**AVIS RELATIF À LA PROTECTION
CONTRE LES EVENTUELS EFFETS NOCIFS ET NUISANCES
PROVOQUÉS PAR LES RAYONNEMENTS NON IONISANTS
GÉNÉRÉS PAR DES ANTENNES ÉMETTRICES STATIONNAIRES**

Commune : ROCHEFORT - Exploitant : TELENET GROUP

Référence exploitant : NR1065D

Rapport n° 2187 / 2024

Figure 1 : Vue en plan des lieux de séjour et des points de contrôle

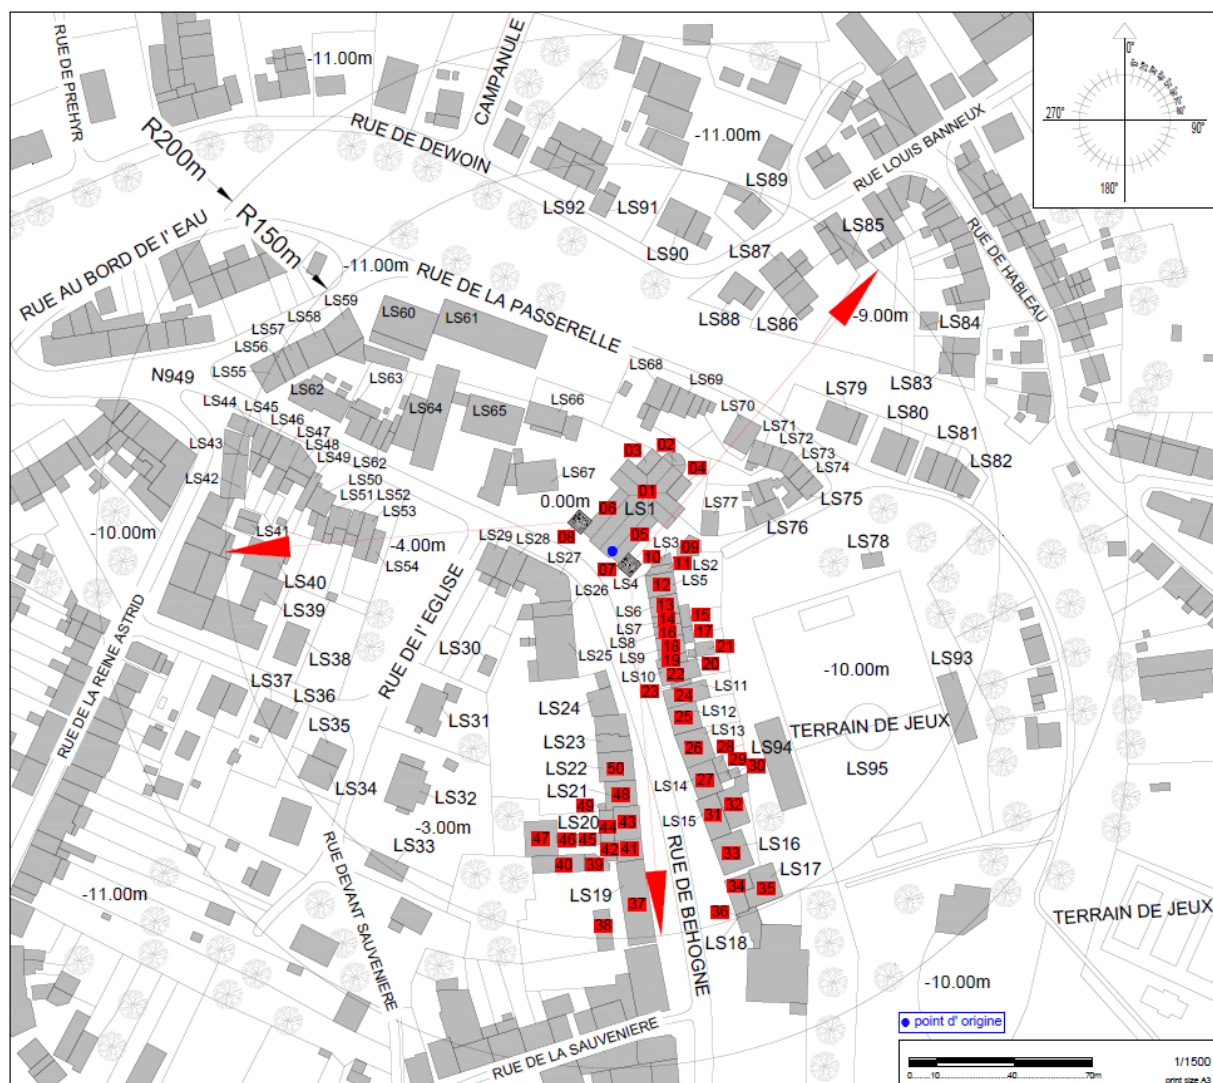
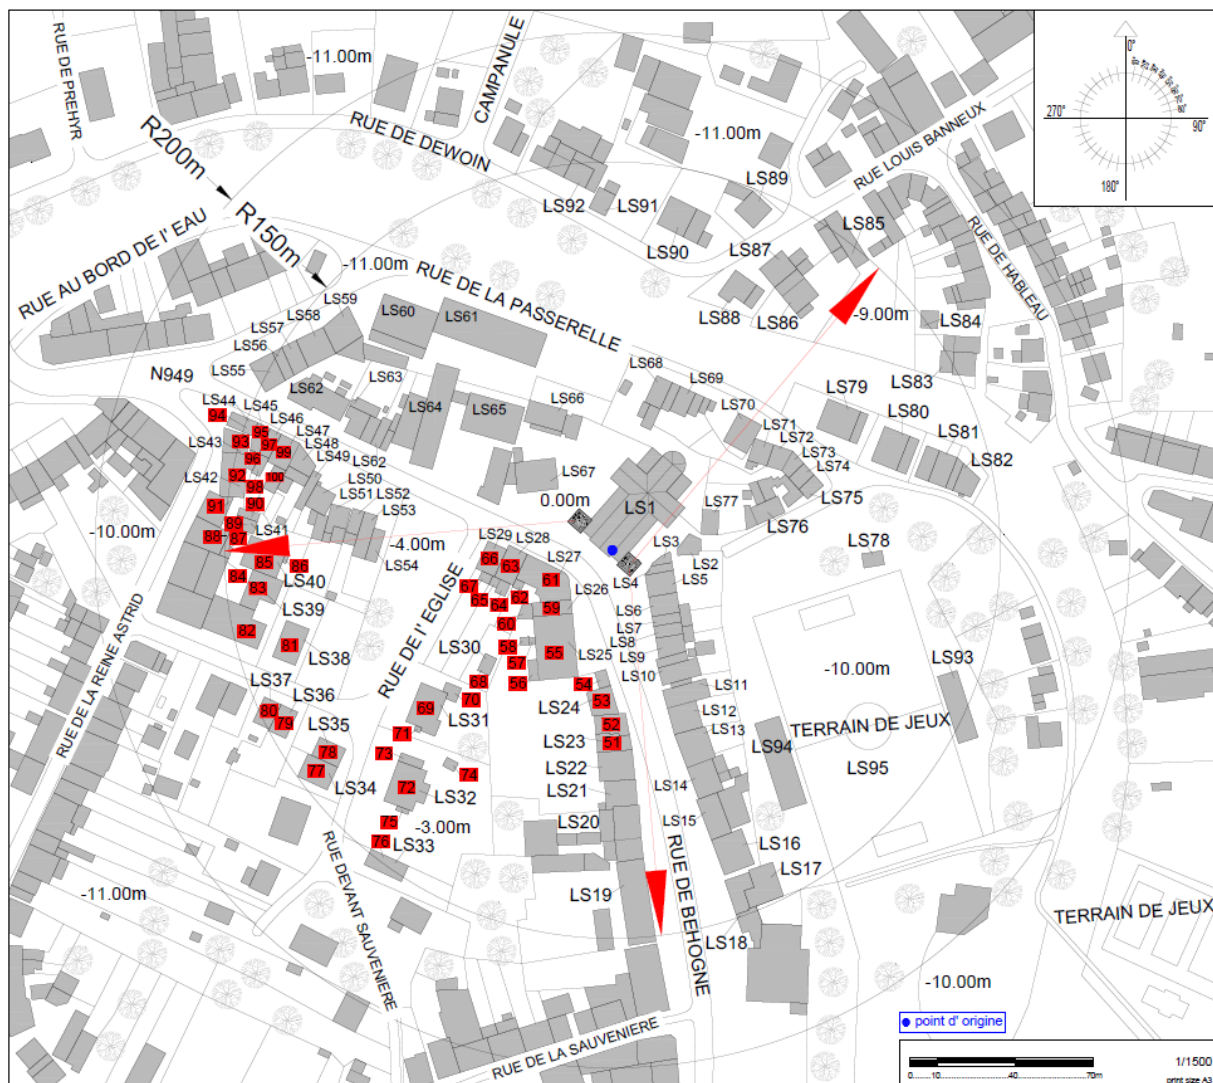
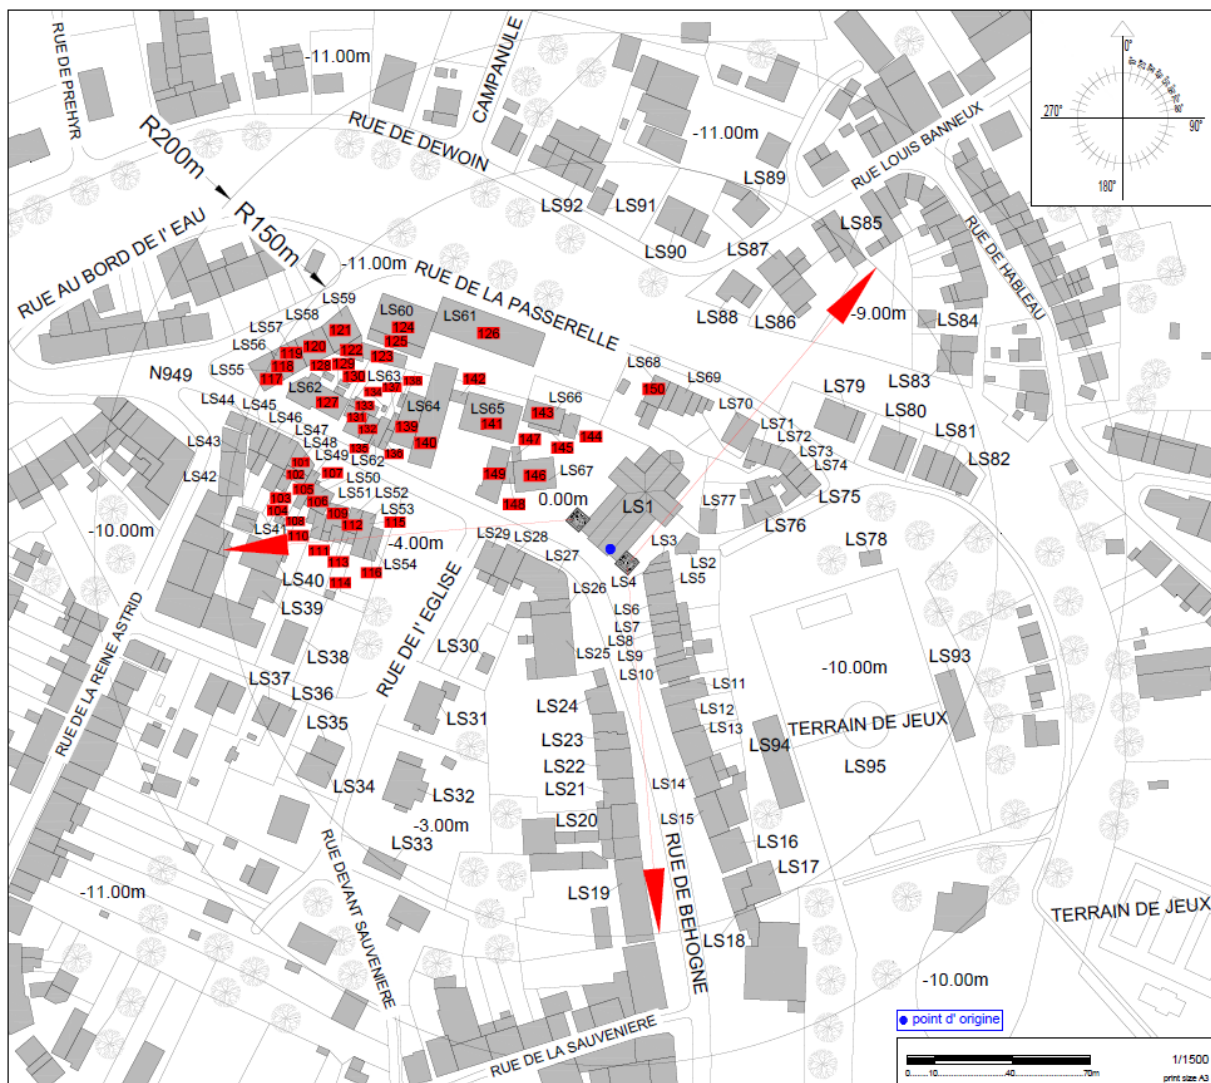
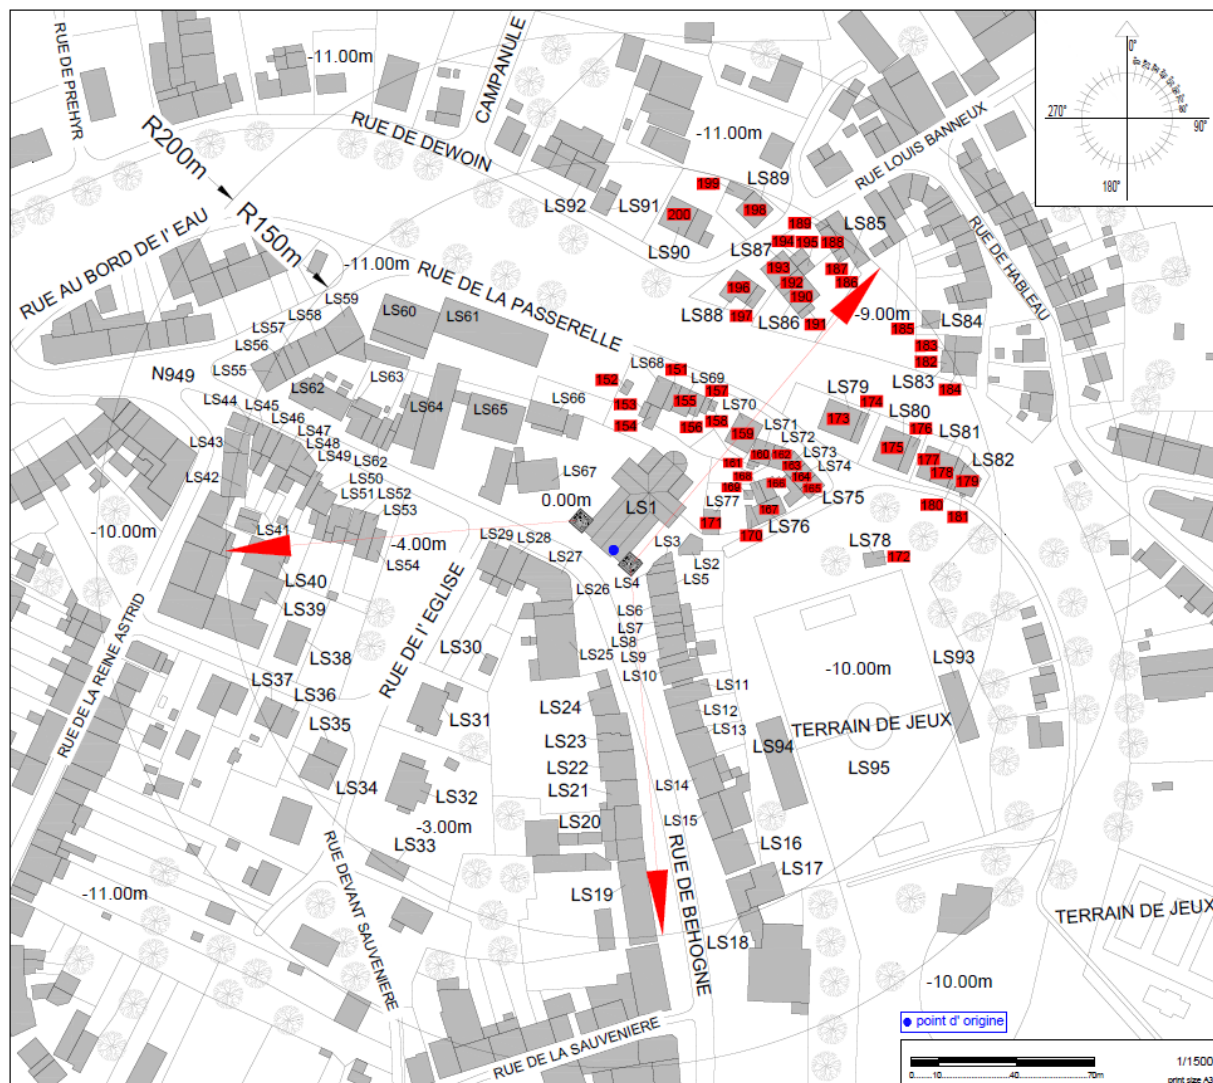
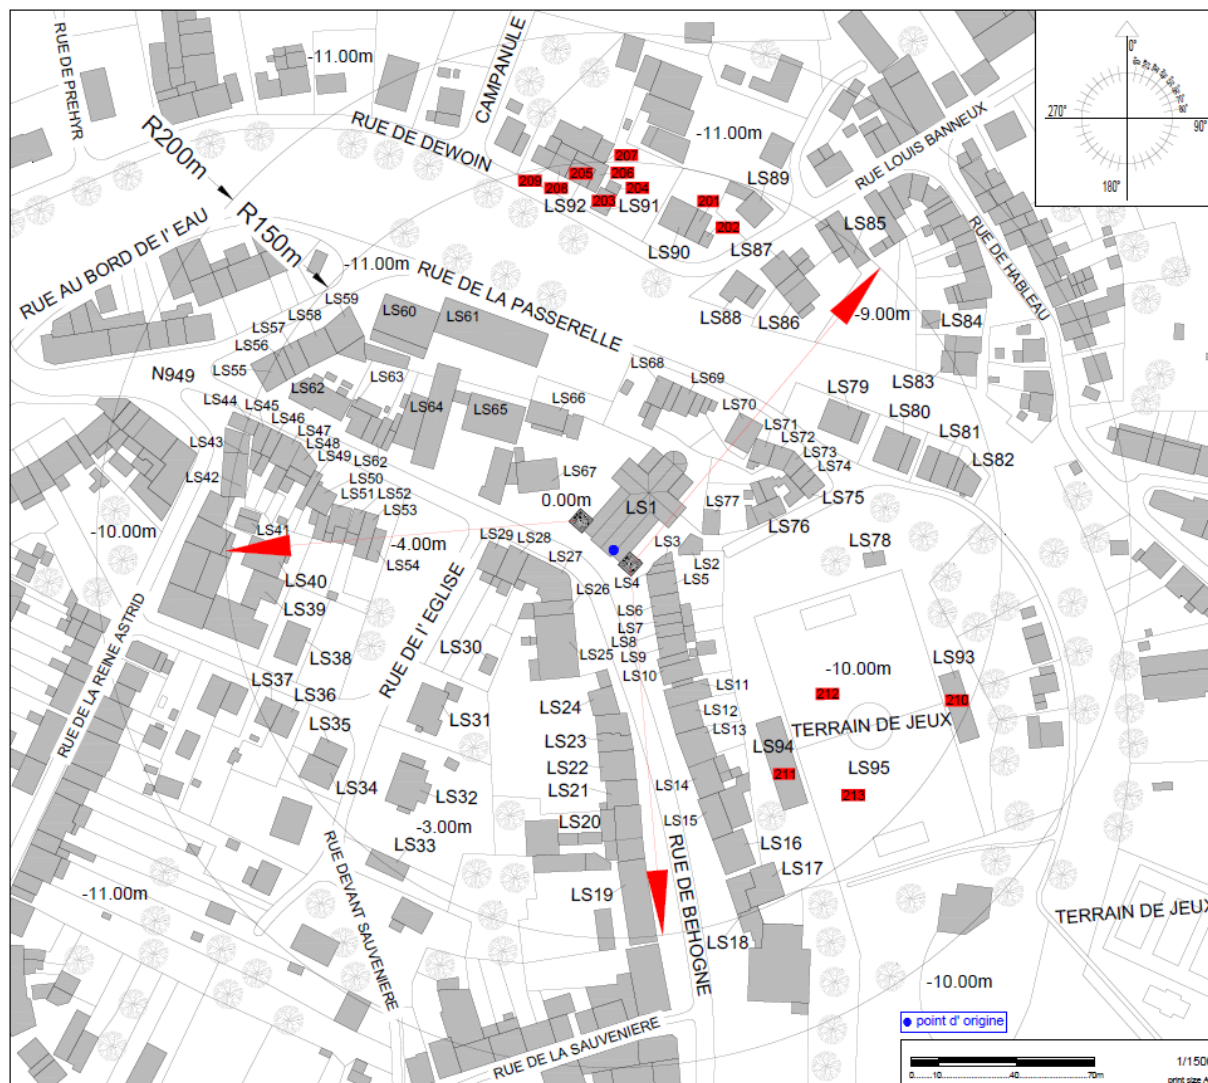
Les fréquences d'émission, la puissance rayonnée par chacune des antennes et leur gain permettent de déterminer le rayon de la zone à analyser. Tout dépassement de la limite par installation est exclu en dehors de cette zone. Le tableau 2 reprend les 35 LS² pour lesquels l'indice d'exposition est le plus élevé. Les différentes colonnes indiquent :

- le numéro du point de contrôle repris sur un des plans de la figure 1;
- le numéro du LS dans lequel se trouve le point de contrôle de la 1^{ère} colonne ;
- l'atténuation d'obstacle prise en compte pour le calcul de l'indice d'exposition dans le LS ;
- le résultat du calcul de l'indice d'exposition.

N° point de contrôle	LS	Atténuation (dB)	Indice d'exposition relatif à la limite par installation IE_i
1	LS1	3,0	0,927
52	LS23	3,0	0,872
25	LS12	3,0	0,844
51	LS23	3,0	0,731
26	LS13	3,0	0,595
50	LS22	3,0	0,570
48	LS21	3,0	0,456
27	LS14	3,0	0,436
49	LS21	3,0	0,384
43	LS20	3,0	0,365
29	LS14	3,0	0,344
28	LS14	3,0	0,333
44	LS20	3,0	0,332
31	LS15	3,0	0,329
30	LS14	3,0	0,327
41	LS20	3,0	0,298
32	LS15	3,0	0,298
45	LS20	3,0	0,285
42	LS20	3,0	0,283
105	LS49	3,0	0,266
46	LS20	3,0	0,252
39	LS19	3,0	0,248
33	LS16	3,0	0,242
101	LS48	3,0	0,220
37	LS19	3,0	0,219
40	LS19	3,0	0,219
47	LS20	3,0	0,216
99	LS47	3,0	0,210
81	LS38	3,0	0,202
34	LS17	3,0	0,199
23	LS10	3,0	0,198
92	LS42	3,0	0,191
97	LS46	3,0	0,189
83	LS39	3,0	0,189
91	LS41	3,0	0,187

En ce qui concerne les antennes de l'installation mentionnées dans le tableau 1, la distance maximale à laquelle la limite pourrait être atteinte, à l'extérieur, est égale à 106,3 m. S'il n'y a pas de LS à une distance inférieure, les antennes respectent forcément la limite d'immission.

Dans le cas des LS situés à l'intérieur des bâtiments, une atténuation d'obstacle est prise en compte et il en résulte que la distance maximale à laquelle la limite pourrait être atteinte se réduit à 75,3 m.

Figure 2 : Vue en plan des installations d'antennes dans un rayon de 300 mètres autour de l'installation faisant l'objet de la demande d'avis

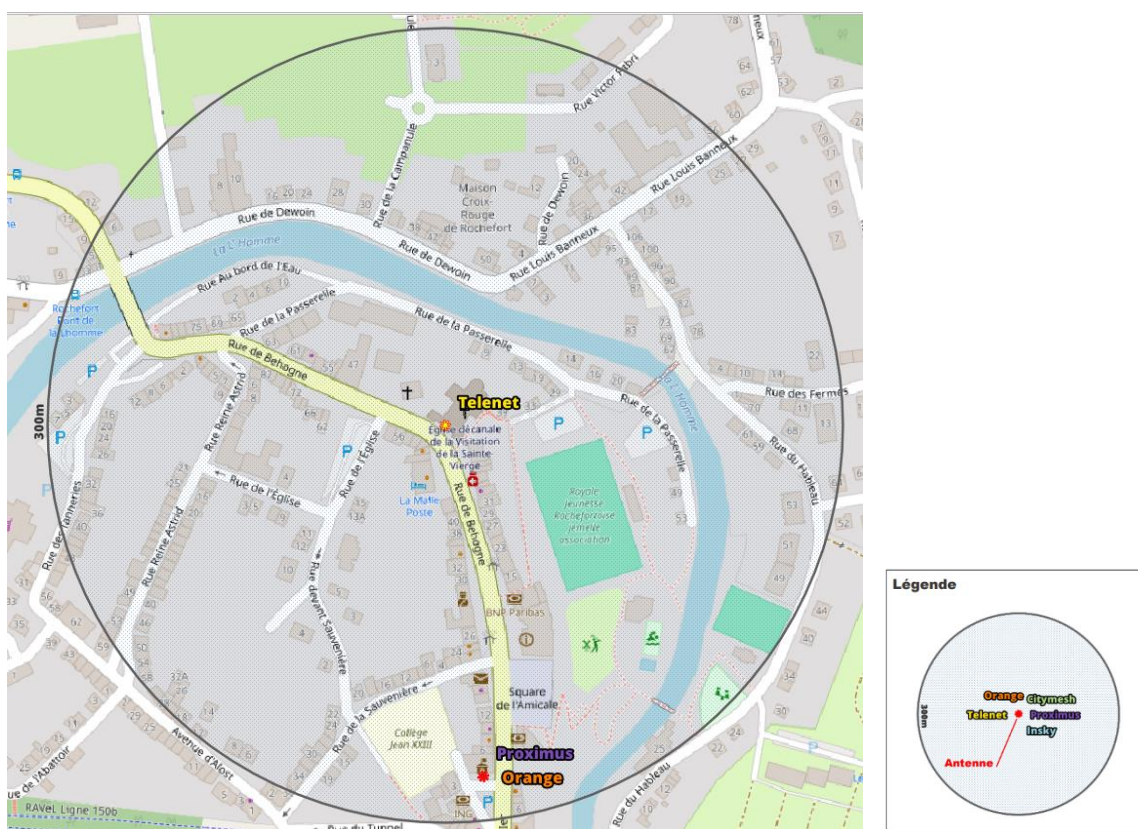
Le plan en projection verticale de la figure 2 indique la localisation des installations d'antennes émettrices stationnaires visées par le décret et situées dans un rayon de 300 mètres autour de l'installation référencée dans le paragraphe 2 et localisée au centre du cercle. Les données de localisation de ces antennes et les avis correspondant sont accessibles via le cadastre en ligne des antennes émettrices stationnaires⁶. Les installations prises en compte dans l'évaluation du respect de la limite cumulative sont les installations d'antennes émettrices déclarées en service par l'exploitant à la date du présent avis, à l'exception de l'installation référencée dans le paragraphe 2 et éventuellement d'autres installations ayant fait l'objet d'une demande d'avis à la même date et qui sont situées à l'intérieur de la zone de 300 mètres de rayon.

- il y a au plus 4 installations d'antennes émettrices stationnaires présentes dans la zone d'évaluation de 300 mètres de rayon représentée dans la figure 2, y inclus l'installation référencée dans le paragraphe 2 : la limite cumulative définie à l'article 4, §2 du décret est

- b) il y a exactement 5 installations d'antennes émettrices stationnaires présentes dans la zone d'évaluation de 300 mètres de rayon représentée dans la figure 2, y inclus l'installation référencée dans le paragraphe 2 et il existe, pour 3 ou 4 de ces installations, un avis attestant le respect de la limite abrogée de 3 V/m : la limite cumulative définie à l'article 4, §2 du décret est nécessairement respectée dans les lieux de séjour à l'intérieur de la zone d'évaluation de 300 mètres de rayon ;

- c) dans tous les autres cas, il a été vérifié que la limite cumulative définie à l'article 4, §2 du décret n'est pas dépassée dans les lieux de séjour sur base du nombre d'installations localisées dans la zone d'évaluation de 300 mètres de rayon représentée dans la figure 2, de leur localisation ainsi que des données inscrites dans la figure 1 et au paragraphe 4 du présent avis et dans les avis attestant le respect de la limite par installation ou de la limite abrogée de 3 V/m relatifs aux autres installations reprises dans la figure 2.

Compte tenu des considérations ci-dessus, il apparaît que l'intensité du rayonnement électromagnétique généré, dans les lieux de séjour situés dans un rayon de 300 mètres autour de l'installation référencée dans le paragraphe 2, par l'ensemble des antennes émettrices stationnaires de l'ensemble des exploitants du même site d'antennes émettrices stationnaires respecte la limite fixée à l'article 4, § 2 du décret.
